EXTENSION ET RAVALEMENT DES FAÇADES  
**DOSSIER DE PERMIS DE CONSTRUIRE**  
**- COMPLÉMENTS -**  
20 ALLÉE DES ACACIAS - SAINT GRATIEN

FAMILLE DOS SANTOS - OCTOBRE 2019

Numéro de dossier : PC0955551980012

**Réponses à la demande de pièces manquantes :**

ENDUIT DE PAREMENT  
TEINTE CLAIRE  
FINITION GRATTEE FIN

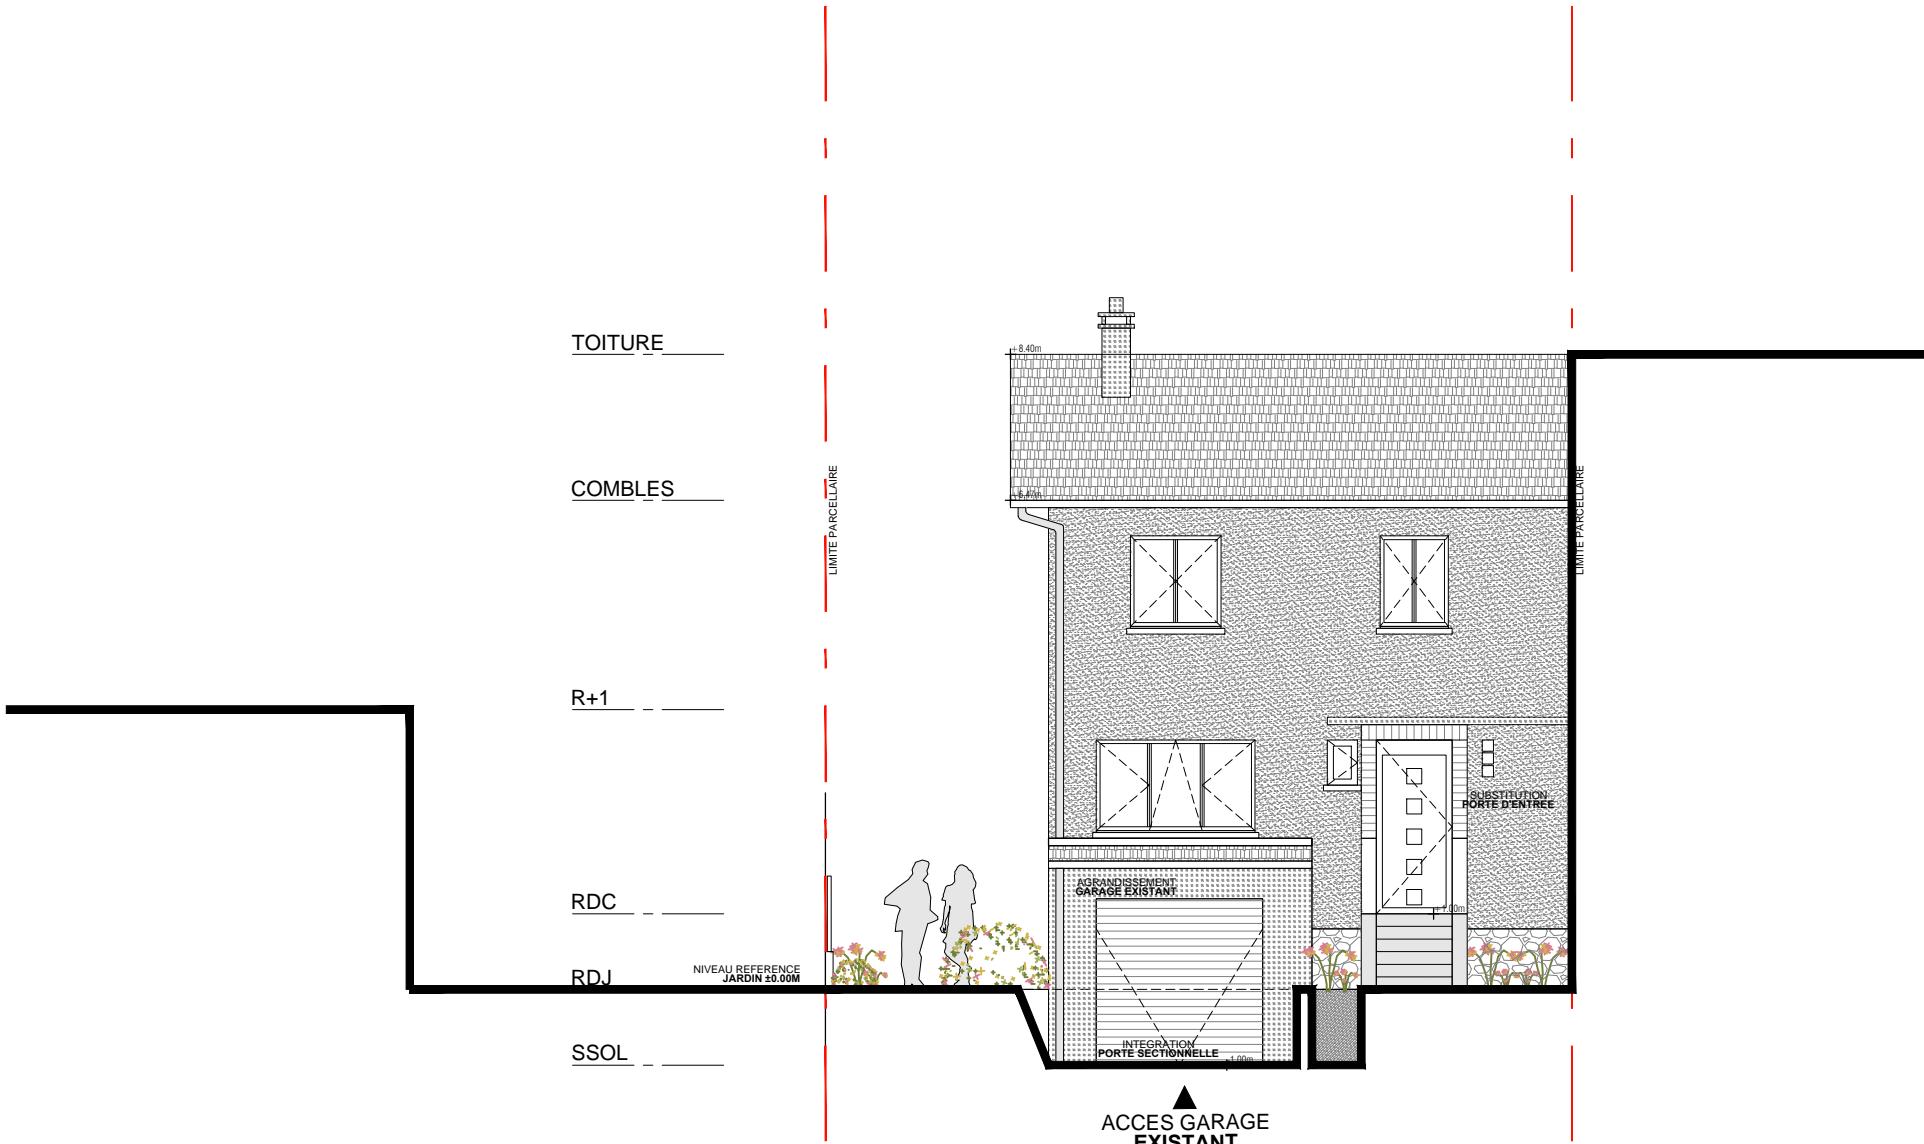
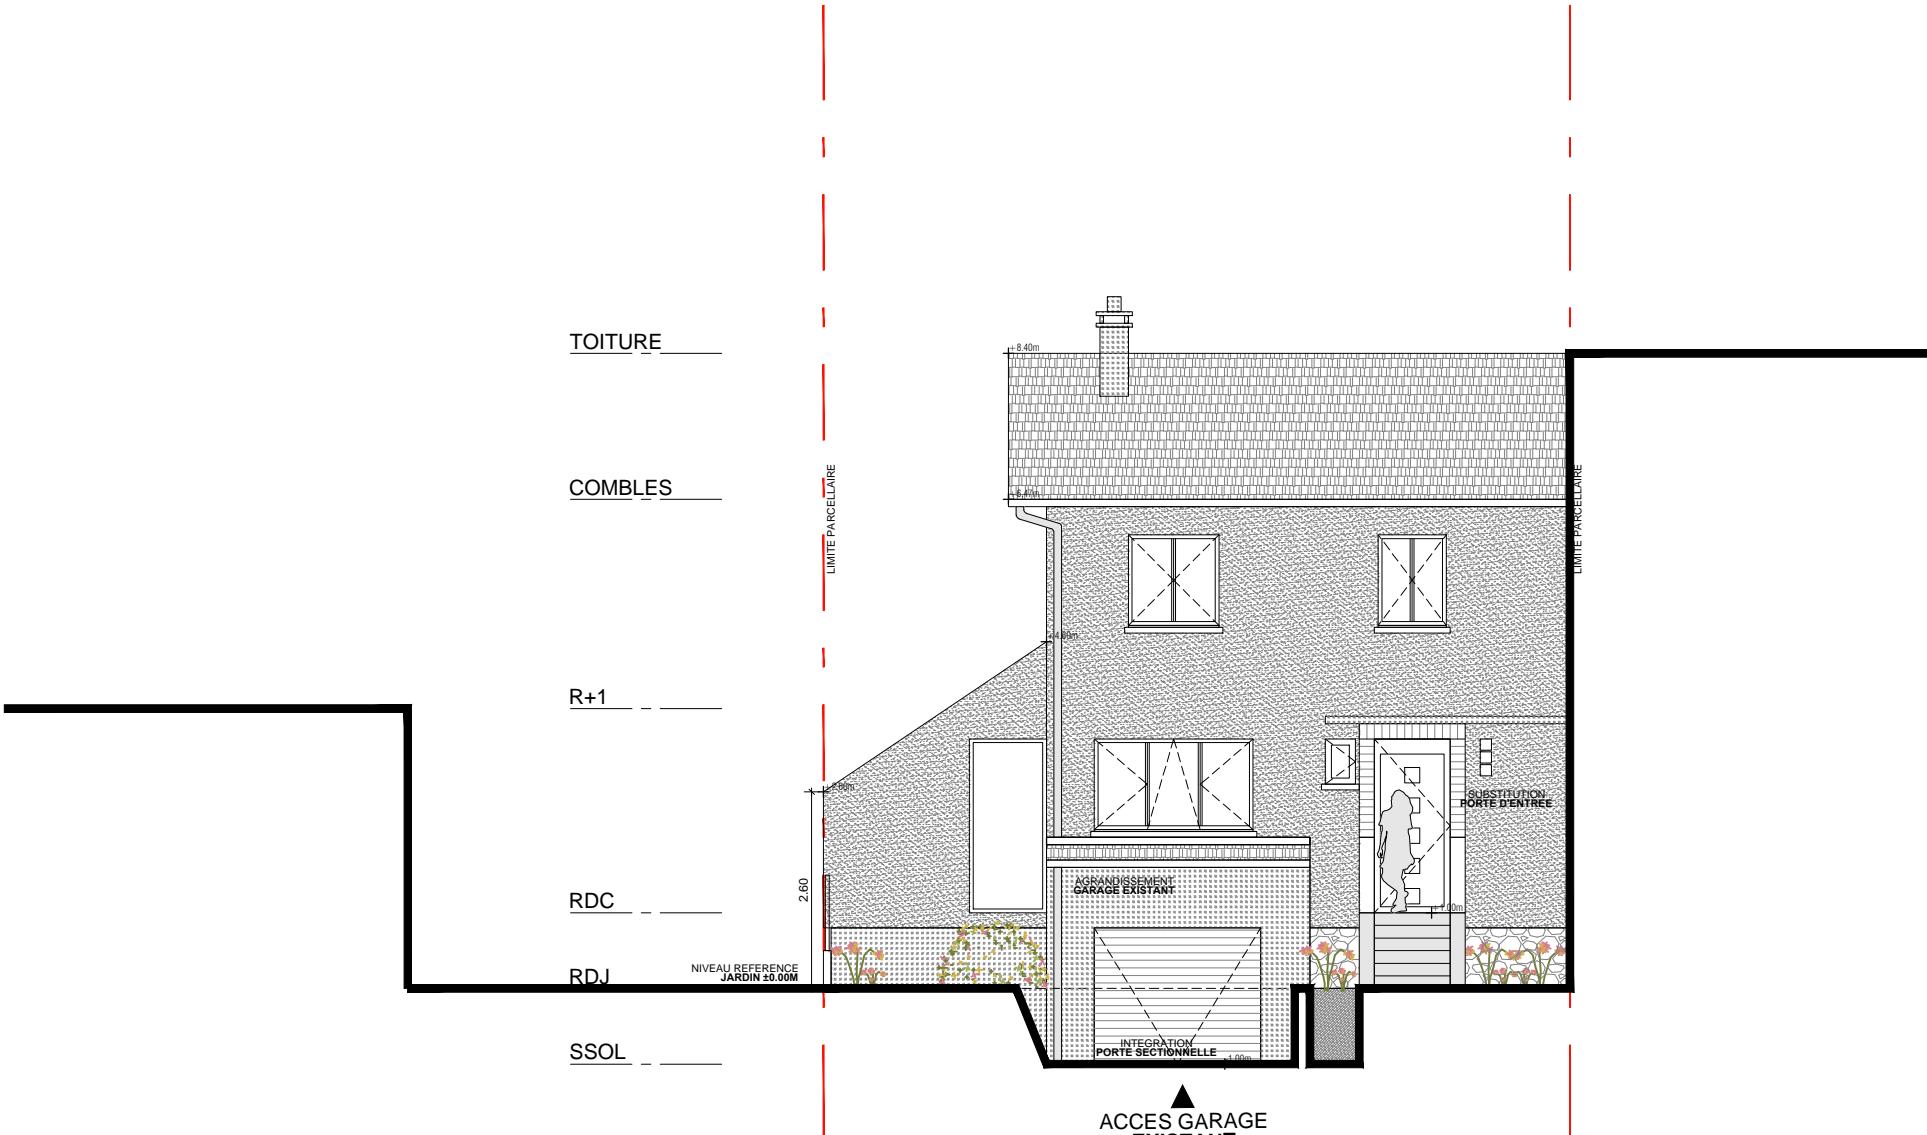
- 5) Les plans de façades ne font pas apparaître les différences d'enduits indiquées dans la légende
- Les différences d'enduit permettent de distinguer le niveau de soubassement des constructions. Le motif est mis à jour dans le présent dossier afin de clarifier l'usage des enduits dans le dossier graphique.

- 6) Vous indiquez sur le plan de façade sur rue et à plusieurs endroits dans la notice descriptive (PCMI 4) que sera créé un espace de stockage accessible par la création d'une 2<sup>ème</sup> porte de garage : merci d'expliquer l'utilisation de cette surface, en zone UG, la destination de stockage n'est pas autorisée

Par ailleurs, comme vous l'expliquez dans la notice descriptive, vous veillez à insérer la construction dans « la logique d'implantation des pavillons existants » et dans « une volonté de cohérence et d'intégration dans le tissu existant ». Aussi pour parfaire cette intégration la toiture en arc de cercle du bâtiment projeté, non représentative des maisons Barbu, pourra évoluer.

- Le présent dossier ayant évolué, la 2<sup>ème</sup> porte de garage est supprimée et la rampe d'accès au garage existant n'est pas prolongée. Au niveau du garage existant, l'extension juxtapose un vide de construction non accessible générée par l'alignement des altimétries (environ +1m par rapport à la voie publique) des espaces dits « nobles » du pavillon existant et de l'extension.

- La toiture en arc de cercle du bâtiment projeté a évolué en toiture monopente simple afin de parfaire l'intégration de l'extension dans son contexte, objet du présent dossier de permis de construire. La cote faîtière a évolué, passant d'environ 3m60 à environ 4m60.
